**AREA TECNICA  
Settore Territorio**

**VERIFICA DI ASSOGGETTABILITÀ A VALUTAZIONE AMBIENTALE STRATEGICA DEL PIANO  
ATTUATIVO IN VARIANTE AL PGT DENOMINATO “APC 11”**

ai sensi della DCR 13/03/2007 n. 351, della DGR 10/11/2010 n. 761 e della DGR 25/07/2012 n. 3836

PdS 2.1 a-E1 Attrezzature esistenti e previste, localizzazione

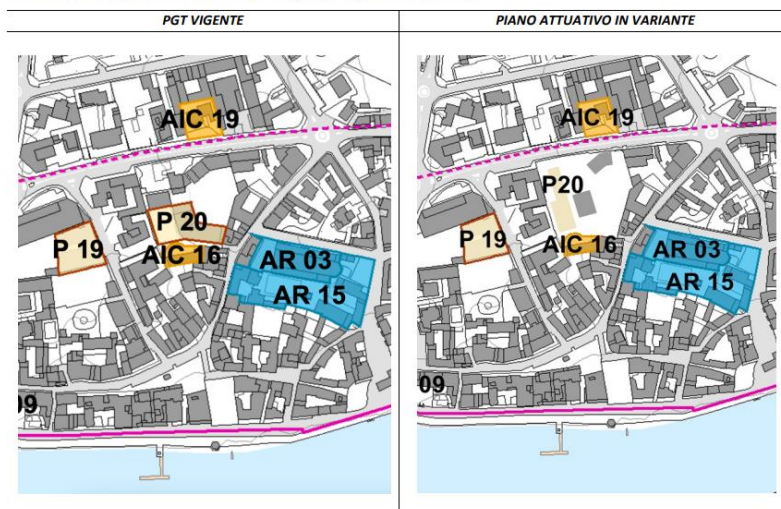
La previsione del servizio è anche disciplinata dal PdS che lo indica quale servizio P 20 – parcheggio pubblico (vedi estratto PdS a seguire, a sinistra – tavola 2.1a-E1) che a seguito della variante sarà modificato come da figura a destra.

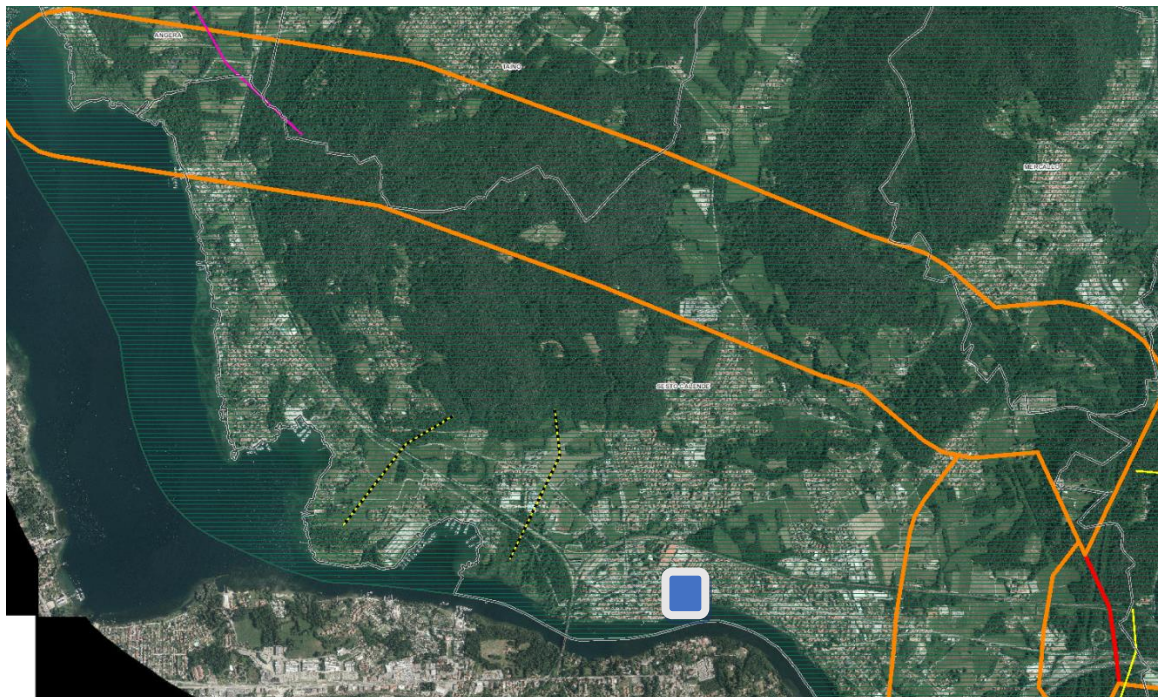
Il centro abitato in cui insiste l'ambito d'intervento, pur in prossimità dell'alveo fluviale, non è però direttamente interessato da elementi della rete fluviale (fascia di rispetto di 150 m dall'alveo) né dalla zona costiera del Lago Maggiore e del Fiume Ticino istituita ai sensi del D.M. 3 ottobre 1961. Rispetto a tali elementi, come visibile nell'estratto a seguire, non si evidenziano sovrapposizioni.

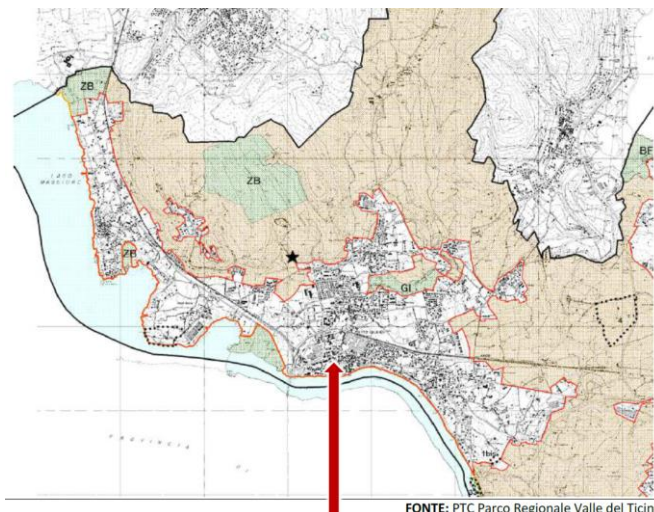
- In relazione al **Piano di Gestione del Rischio Alluvioni (PGRA)** si evidenzia che le aree interessate dal PA rientrano in scenari di pericolosità rara dovuti al rischio alluvionale riferito al fiume Ticino; lo stesso fiume è delimitato dalle fasce del Piano di Assetto Idrogeologico (PAI) che tuttavia non interessano l'ambito di variante.
